PR10.24 Demande d'engagements
et d'informations complémentaires

Objet : Analyse environnementale – Demande d'engagements et d'informations complémentaires dans le cadre du projet de parc éolien de la Haute-Chaudière sur le territoire de la municipalité régionale de comté du Granit par Parc éolien de la Haute-Chaudière inc.
(3211-12-253)

**Projet de parc éolien de la Haute-Chaudière sur le territoire de la municipalité régionale de comté du Granit par Parc éolien de la Haute-Chaudière inc.
(Dossier 3211-12-253)**

Demande d'engagements et d'informations complémentaires dans le cadre de l'évaluation environnementale

FIGURE 1 : TRAVERSE DE LA RIVIÈRE CHAUDIÈRE

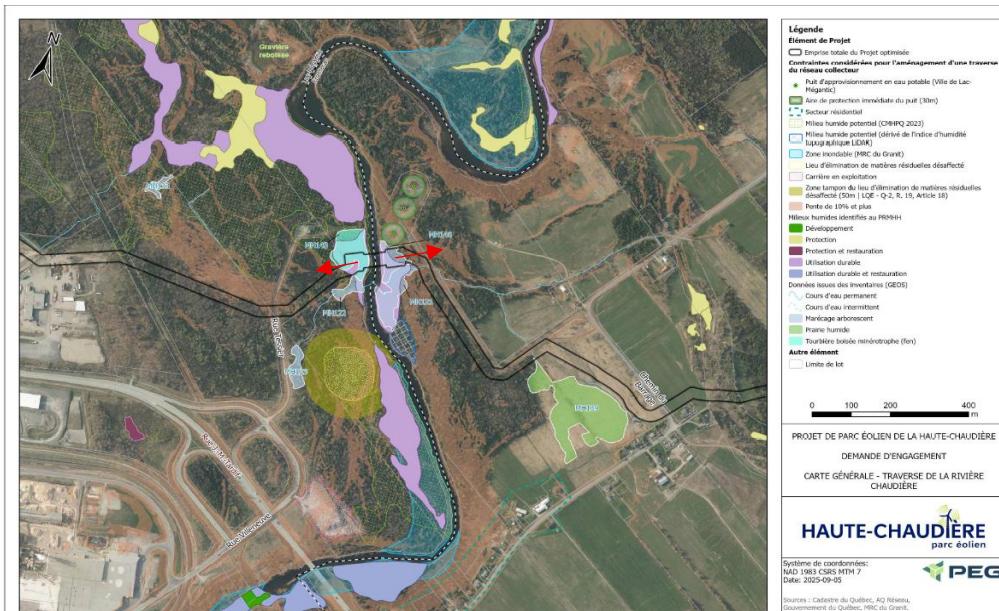
10. Le MELCCFP apprécie les efforts de minimisation de l'empiétement des poteaux dans les milieux humides MH143 et MH148 mais se questionne à savoir pourquoi l'évitement complet n'est pas possible à l'emplacement actuel de la traversée en allongeant la portée entre les deux poteaux tel que démontré à la Figure 1.

FIGURE 2 : TRAVERSE DE LA RIVIÈRE CHAUDIÈRE

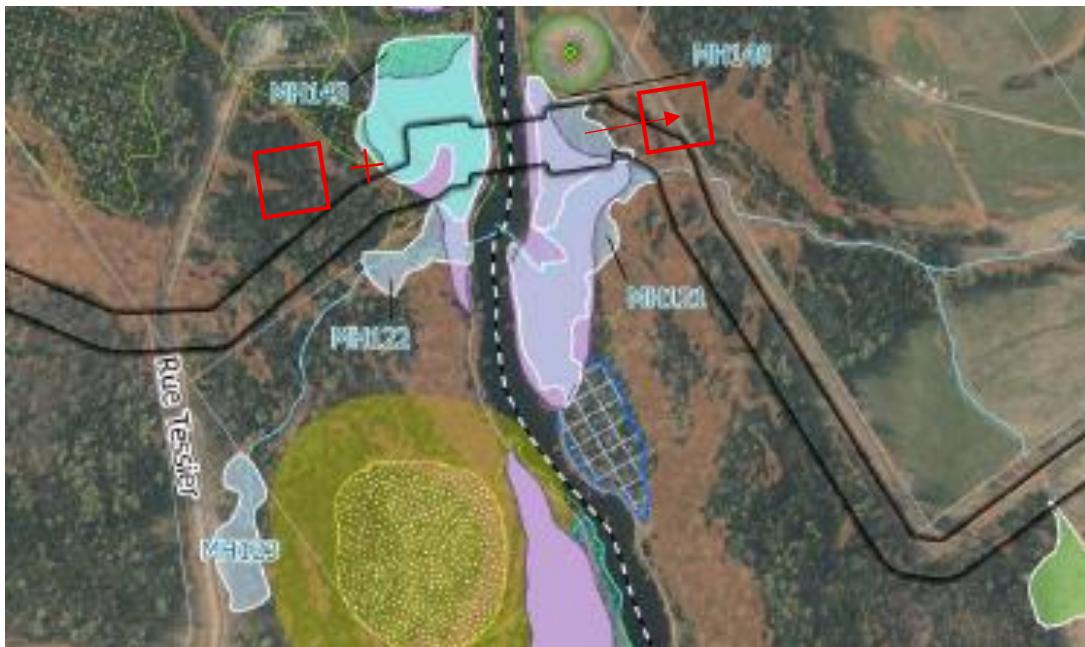
De plus, l'initiateur doit mentionner si la configuration suivante (Figure 2) a été étudiée afin de minimiser l'impact dans les MH143 et MH148 :

- Déplacement du poteau présentement situé dans le MH148, à l'extérieur de celui-ci;
- Allongement de la traversée avec un troisième poteau de soutien à l'ouest et à l'extérieur du MH143.

Dans la positive, l'initiateur doit mentionner la raison qui l'empêche de l'exécuter. Dans la négative, il doit vérifier si la configuration suivante est possible et si elle minimisera les impacts en milieu humide.
